### Souhrnné stanovisko Oblastního ředitelství Plzeň k přípravné dokumentaci stavby:

**„Zřízení čekárenských přístřešků včetně osvětlení na zastávkách Loučovice-zast. (trať Rybník - Lipno), Líšnice (trať Tábor - Písek), Myslín a Smetanova Lhota (trať Protivín - Zdice)“**

# **ZÁVĚREČNÉ STANOVISKO PROJEKTANTA K PŘIPOMÍNKÁM DOTČENÝCH ORGANIZACÍ**

**„Zřízení čekárenských přístřešků včetně osvětlení na zastávkách Loučovice-zast. (trať Rybník - Lipno), Líšnice (trať Tábor - Písek), Myslín a Smetanova Lhota (trať Protivín - Zdice)“**

# SITUACE - NÁVRH ZKRÁCENÍ NÁSTUPIŠTĚ

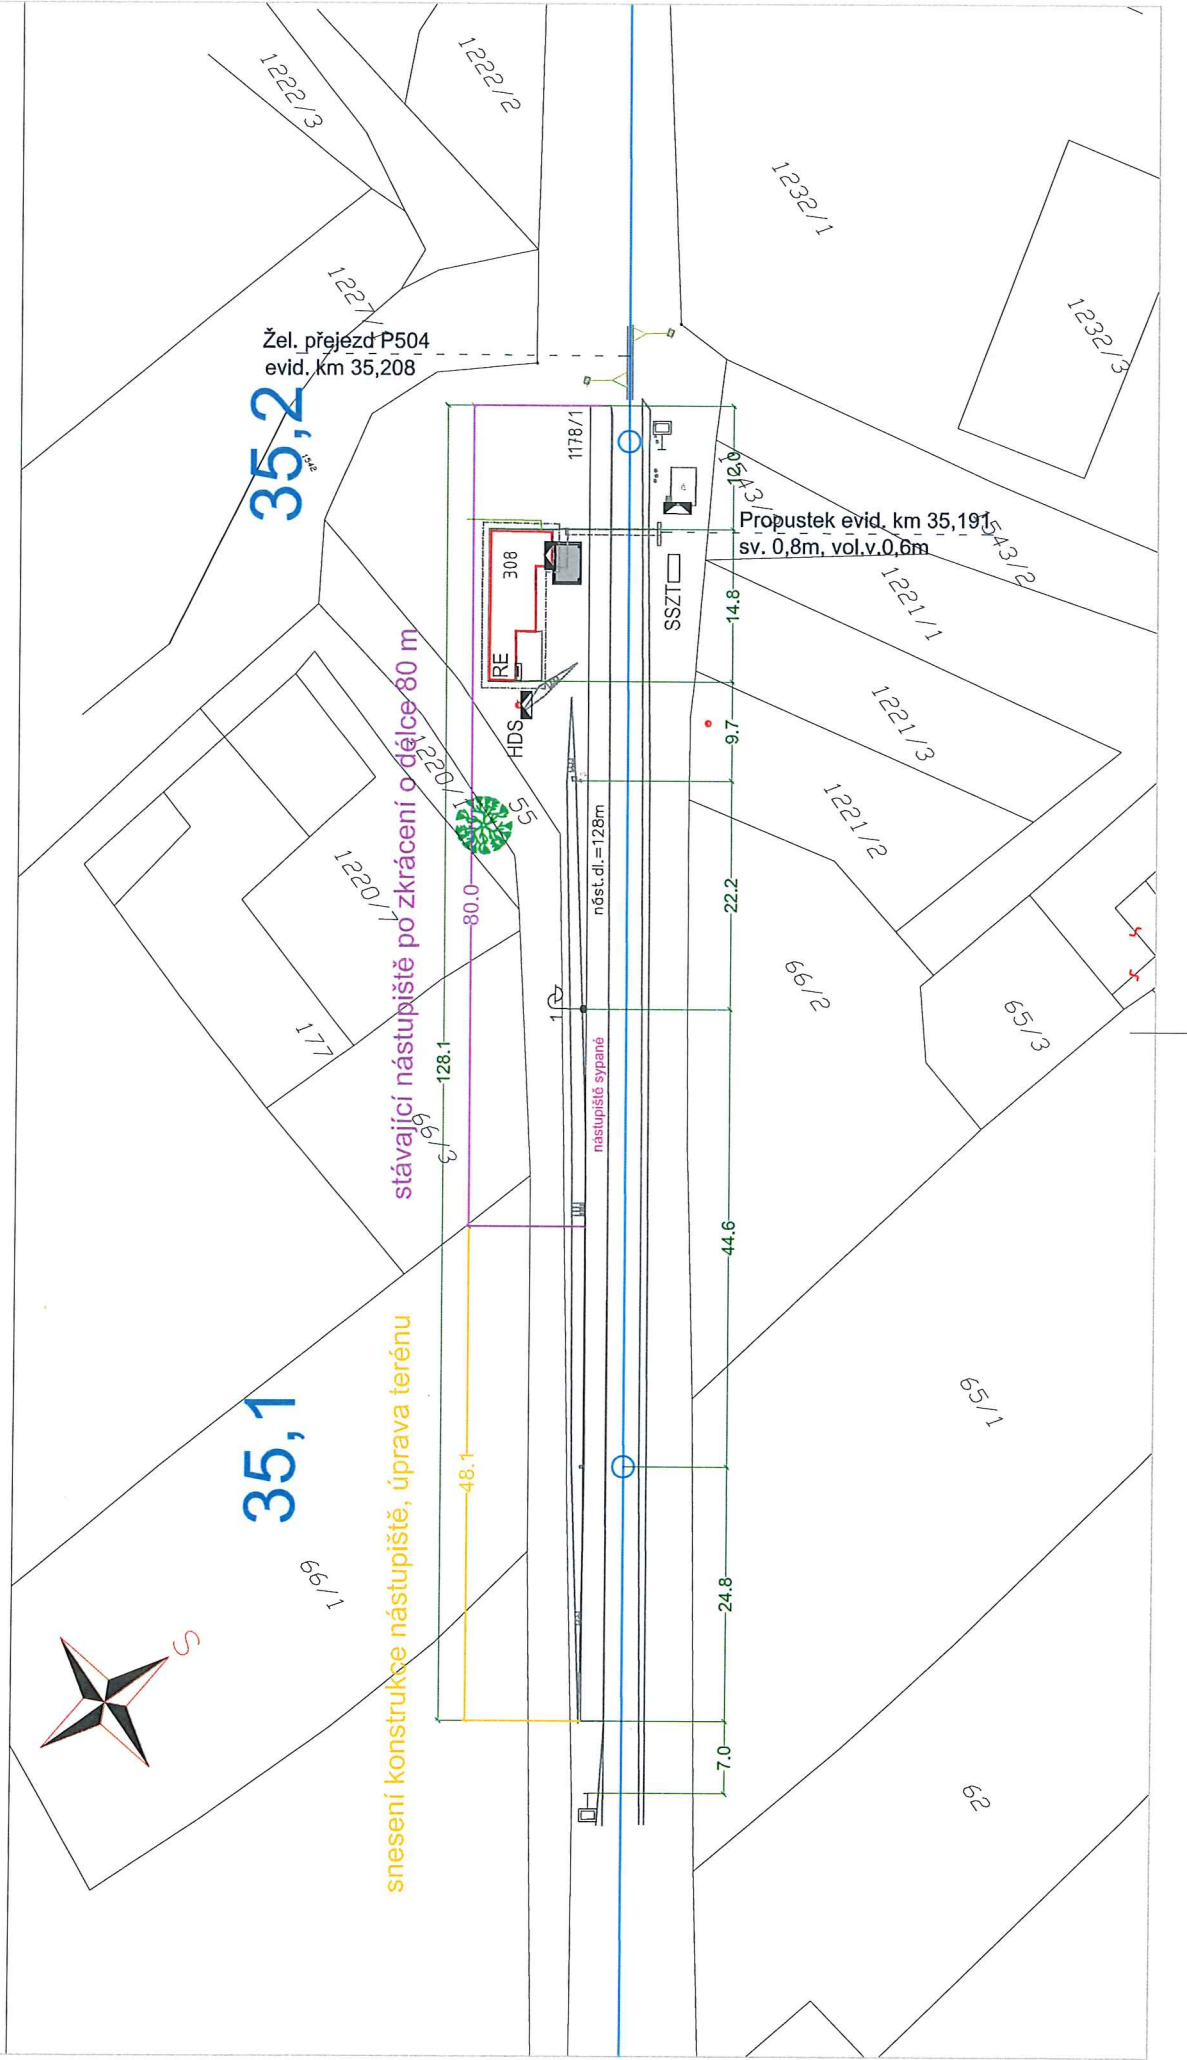
5. V zastávce Líšnice se nachází pod nástupištěm zastávky deskový kamenný propustek sv. 0,60 m v km 29,512 ve správě SMT.
6. V zastávce Smetanova Lhota se nachází kamenný deskový propustek (viz. celková situace) hodnocený stupněm 2. Je součástí kanalizačního systému obce a oboustranně zatrubněn. Je nutné při demolici stávajícího objektu a následných výkopových pracích před pokládkou sítí dbát zvýšené opatrnosti, aby nedošlo k poškození popř. k rozestupu stropních krycích desek nebo poškození trub.

10. Odvodnění přístřešků a zpevněných ploch žádáme provést tak, aby nebylo zhoršeno odvodnění traťové koleje - vodu vést k okraji pozemku SŽDC.
11. Zkrácení nástupiště na 80 m v zast. Smetanova Lhota provést dle „Sdělení“ SŽDC, č.j. 18884/2013-OZŘP ze dne 3. 5. 2013. Přikládáme situaci zkrácení nástupiště - bude zkráceno ve směru od Písku.
12. Po dokončení staveb žádáme vložit nový stav do KN.

15. V souvislosti se změnou délky nástupiště na zastávce Smetanova Lhota (případně i jakýmkoliv dalšími změnami přímo ovlivňující změnu údajů v ZDD) požadujeme s dostatečným předstihem dodat veškeré potřebné podklady nutné ke změně údajů v ZDD.

- ***Vlastní zkrácení nástupní hrany na délku 80 m je v souladu s vydaným „Sdělením k rozsahu zařízení železniční dopravní cesty v zastávce Smetanova Lhota“, č.j. 18884/2013-OZŘP ze dne 3.5.2013.***
